Lettre de Service

Lettre Service N°:	ZE-2009-05	Traduction offerte par Roanne Aéronautique															
Date de sortie:	24 novembre 2009																
Objet:	Renforts des supports de guignols d'aileron pour les CH 601 XL/CH 650E.																
Modèles concernés:	Tout les modèles CH 601 XL/CH 650E construit et utilisé en ULM (MTOM de 450 kg +5%) et définit par le standard LTF-UL (ou similaire).																
Numéro(s) de série :	Tous modèles concernés construits par CZAW ou assemblés à partir d'un kit CZAW. Tous modèles concernés assemblés à partir d'un kit américain, jusqu'au N° 6(5)-6890.																
Fabriqué par:	Czech Aircraft Works (CZAW) et autres.																
Explication:	Selon <u>l'Institute for Reliability Engineering</u> de l'Université Technique de Hambourg en Allemagne, cette modification a le potentiel de réduire la possibilité de vibrations non-linéaire dans le système de contrôle des ailerons pour les avions affectés.																
Directive(s):	<p>Tel qu'illustré sur le plan (6-ZI-3G), cette mise à jour comprend des pièces supplémentaires dans chaque aile pour rendre moins flexible les attaches de guignols des ailerons. Voir les références pour le

TOP SIDE OF RIGHT WING

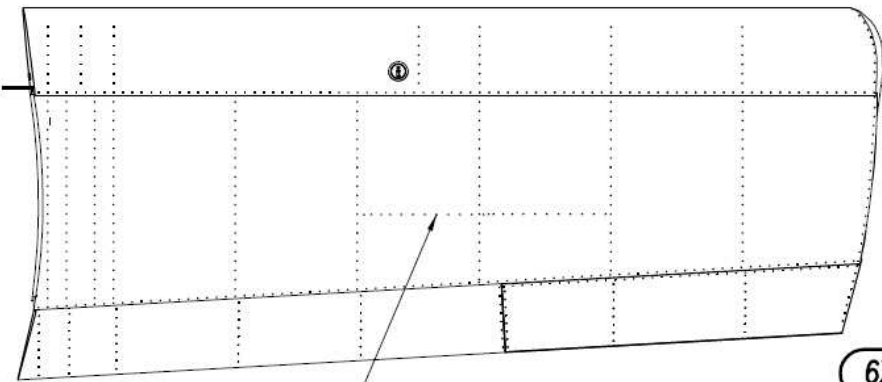
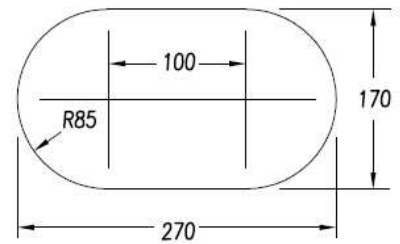
6Z-1G-2 ANGLES
OUTBOARD OF RR #7
TOP AND BOTTOM
A4 PITCH 50

6Z-1G-2 ANGLES
A4 PITCH 40

6Z-1G-1
REPLACES 6W6-10 BY 6Z-1G-1
ADD 2 RIVETS A5 IN ENDS
OF 6Z-1G-2 ANGLES

6Z-1G-1 BELLCRANK SUPPORT CHANNEL
t=.040" 6061-T6 (2 REQ'D)

6Z-1G-2 STANDARD L ANGLE
t=.025" 6061-T6 (4 REQ'D)
TRIM TO FIT

6Z-1G-2 ANGLE IN LINE WITH
FRONT FLANGE OF BELLCRANK
SUPPORT CHANNEL 6Z-1G-1
TOP AND BOTTOM

BOTTOM SIDE OF RIGHT WING

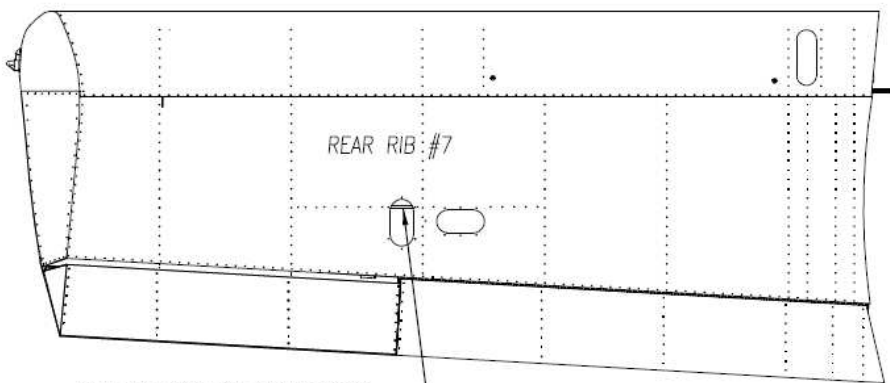
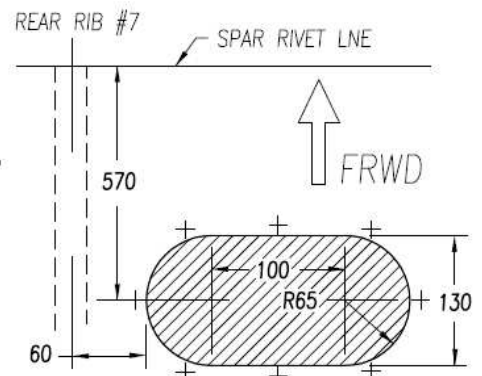
6Z-1G-3 AILERON ACCESS COVER
t=.025" 6061-T6 (4 REQ'D)
OVERLAPS ON OUTSIDE

AILERON ACCESS COVER IS
REPLACED TO OVERLAP ON
OUTSIDE WITH NUTPLATES
OR RIV-NUTS ON BOTTOM SKIN

NOTE: HOLE NOT REQUIRED IF REAR TOP SKIN
IS REMOVED TO DO MODIFICATION.

CUTOUT IN BOTTOM SKIN 6W8-2
TO REPLACE CHANNEL WITH 6Z-1G-1
AND TO ADD STANDARD L ANGLES.
Actual position of cut-out may vary.
Cut opening so that it will not interfere
with reinforcement angle to be installed
